**LICITACIÓN PÚBLICA ESPECIAL DE LOS PROYECTOS
 “INSTALACIÓN DE BANDA ANCHA PARA LA CONECTIVIDAD INTEGRAL Y
 DESARROLLO SOCIAL DE LA REGIÓN AMAZONAS”,
 “INSTALACIÓN DE BANDA ANCHA PARA LA CONECTIVIDAD INTEGRAL Y
 DESARROLLO SOCIAL DE LA REGIÓN ICA” E
 “INSTALACIÓN DE BANDA ANCHA PARA LA CONECTIVIDAD INTEGRAL Y
 DESARROLLO SOCIAL DE LA REGIÓN LIMA”**

CIRCULAR N° 8

7 de noviembre de 2017

I. ABSOLUCIÓN DE CONSULTAS A LAS BASES

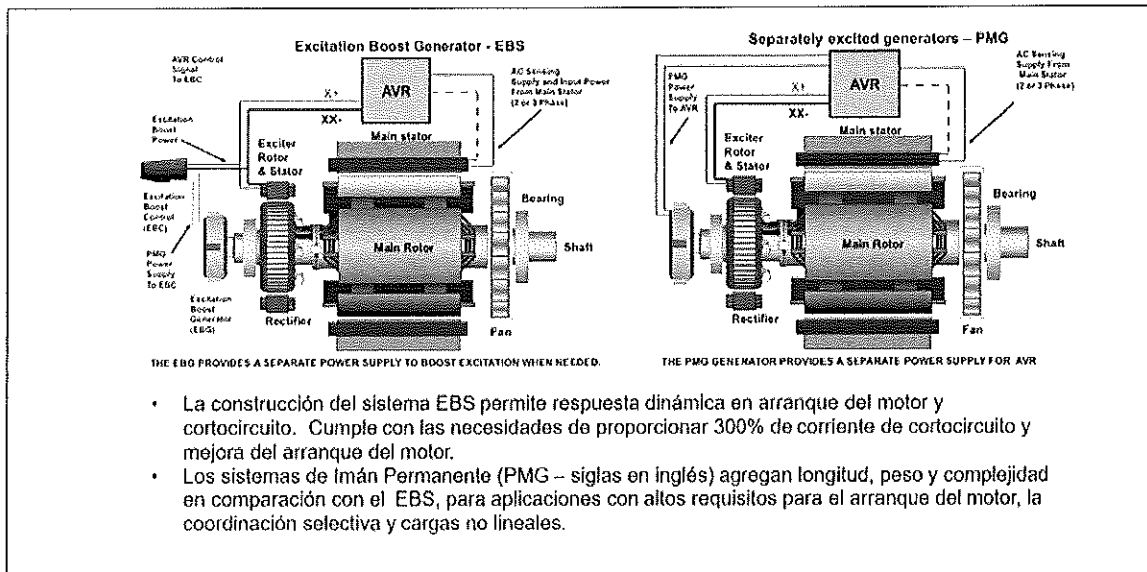
PROYECTO	Amazonas, Ica y Lima
N° de Consulta o sugerencia a las ESPECIFICACIONES TÉCNICAS DE LA RED DE TRANSPORTE (Anexo N° 8-A)	425
Numeral, literal u otra división de las ESPECIFICACIONES TÉCNICAS DE LA RED DE TRANSPORTE (Anexo N° 8-A)	3.8.2.4, literal f)
<p>El numeral 3.8.2.4, literal f) del ANEXO 8 A de las Bases señala que la excitación serpa del tipo estático sin escobillas (carbón), tipo AREP o imán permanente, este último para capacidades por debajo de 20 Kw.</p> <p>Al respecto, debemos manifestar que este tipo se utiliza para grandes arranques de motor, capacidad de arranque relacionados a CARGAS NO LINEALES y riesgo de un CORTOCIRCUITO SOSTENIDO que puede dañar el grupo electrógeno para estos escenarios es válido el uso del imán permanente, dado que en el proyecto no amerita grandes arranques del motor por ser un nodo de comunicaciones con Aire ACONDICIONADO DE SUAVE ARRANQUE, se debe contemplar el uso de los sistemas AREP y EBS que están mejor alineados a la necesidad de los regionales. Por lo que concluimos que el beneficio que podría brindar el imán permanente no se va a poder evidenciar por la aplicación que los regionales requiere.</p> <p>Por lo que solicitamos que el tipo de excitación indicada en bases sean de tipo AREP, EBS o imán permanente para cualquier capacidad menor a 40KW.</p> <p>Conforme a lo anterior, nos permitimos realizar las siguientes peticiones:</p> <ol style="list-style-type: none"> 1. Modificar el numeral 3.8.2.conforme al siguiente texto: <ul style="list-style-type: none"> "3.8.2.4 Generador... f) Excitación:Tipo estático sin escobillas (carbón),tipo AREP, imán permanente o EBS para cualquier capacidad menor a 40Kw

Remitirse a la Modificación N° 25 de la Circular N° 6.

CARTA PSICROMÉTRICA

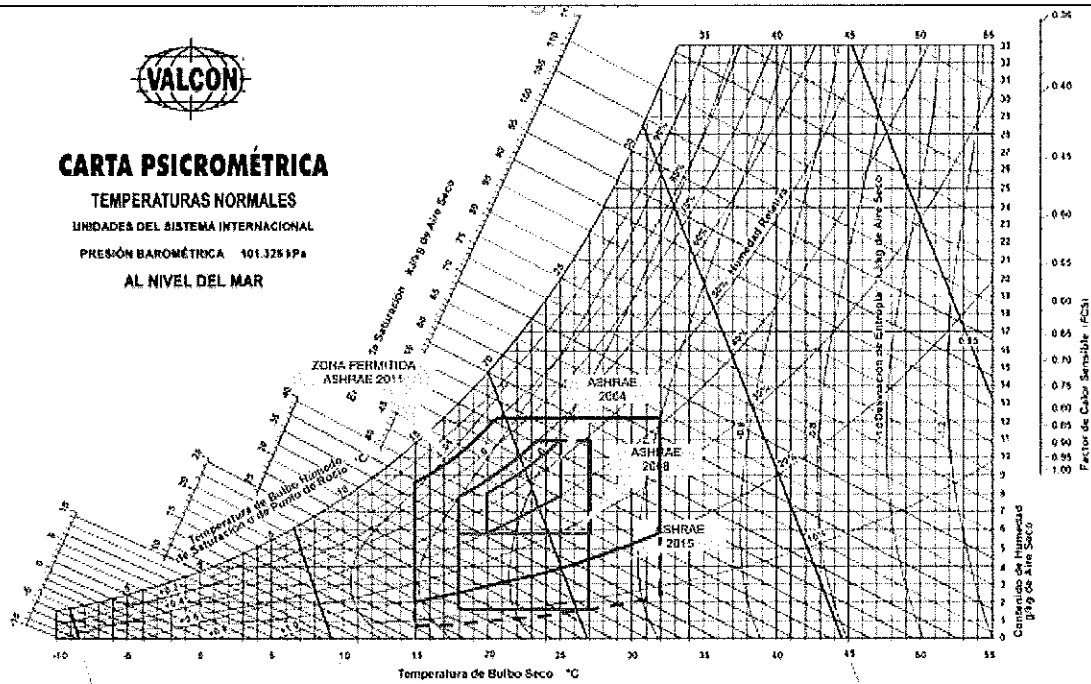
PROYECTO	Amazonas, Ica y Lima
N° de Consulta o sugerencia a las ESPECIFICACIONES TÉCNICAS DE LA RED DE TRANSPORTE (Anexo N° 8-A)	431
Numeral, literal u otra división de las ESPECIFICACIONES TÉCNICAS DE LA RED DE TRANSPORTE (Anexo N° 8-A)	3.8.4.1.
<p>El numeral 3.8.4.1. del ANEXO 8 A menciona las características técnicas de los equipos de climatización, específicamente, detallan el rango de temperatura que deben soportar, así como los rangos de humedad relativa.</p> <p>Ante ello, debemos decir que la tecnología en equipos de climatización y en los equipos que son climatizados tiene una tendencia creciente a soportar mayores rangos de temperatura; de hecho, la American Society of Heating, Refrigerating and Air-conditioning Engineers (ASHRAE) en su directriz TC9.9 señala que los rangos de temperatura tienden a ampliarse de año en año, de tal manera que se presenta un incremento de rangos en función al transcurrir del tiempo y de la capacidad actual de operación de los equipos de telecomunicaciones.</p> <p>A continuación, nos permitimos exhibir un cuadro donde se podrá apreciar la correlación entre el paso de los años y la ampliación de los rangos de temperatura:</p>

Conforme a lo anterior, no solo es preciso ampliar los rangos de temperatura y humedad relativa, sino que es imperioso y técnicamente correcto hacerlo.

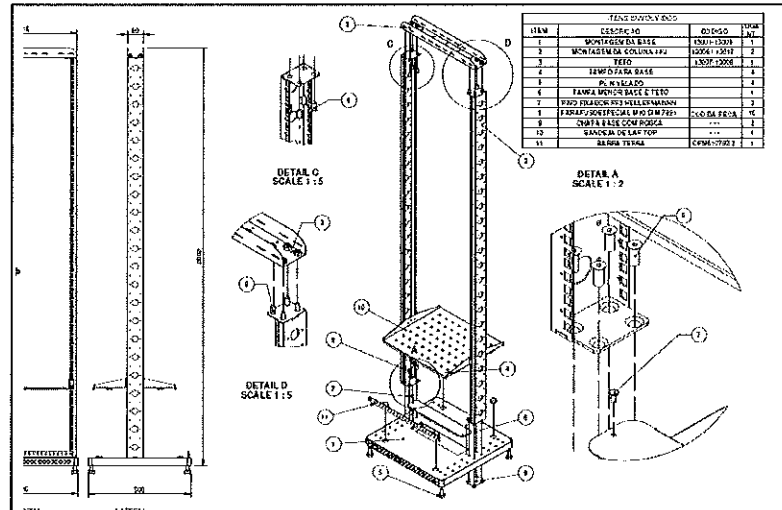
El numeral 3.5.10. del ANEXO 8 A contiene las características técnicas de los gabinetes de equipos de telecomunicaciones que se encontrarán en los nodos, que dicho sea de paso no se encuentran en el cálculo del subsidio y/o en los estudios de pre inversión.

A propósito de lo anterior, debemos decir que, luego de comparar estos requerimientos con nuestra reciente experiencia en la implementación de los proyectos regionales adjudicados, concluimos que las características técnicas de los gabinetes no son requerimientos técnicos empleados en dichos proyectos; al contrario, son nuevos y poco compatibles con el estándar de los nodos regionales implementados en nuestro país.

Mapa Eólico para determinar velocidades de viento (Fuente Norma E.020)

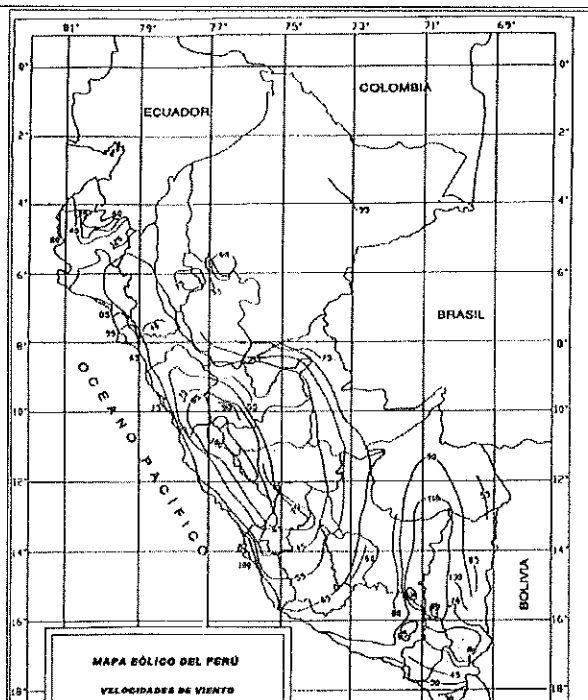
N° de Consulta o sugerencia a las ESPECIFICACIONES TÉCNICAS DE LA RED DE ACCESO (Anexo N° 8-B)	503
Numeral, literal u otra división de las ESPECIFICACIONES TÉCNICAS DE LA RED DE ACCESO (Anexo N° 8-B)	Apéndice N°9
<p>El Apéndice N° 9, numeral 1, literal b) del ANEXO 8-B indican que la velocidad de viento de soporte según las zonas de carga establecidas en la Regla 250.B del Código Nacional de Electricidad-Suministro 2011.</p> <p>Al respecto, para calcular la Velocidad de Viento se usa la Norma E.020 que está vigente del Reglamento Nacional de Edificaciones donde se anexa el mapa eólico que son isólicas de velocidad. Lo indicado en las presente bases es considerar las Regla del 250.B del Código Nacional de Electricidad-Suministro 2011 que gobierna el diseño de torres de transmisión de energía que involucra cables de energía de torre a torre.</p>

Por tanto solicitamos modificar el Apéndice N° 9, numeral 1, literal b) del ANEXO 8-B:
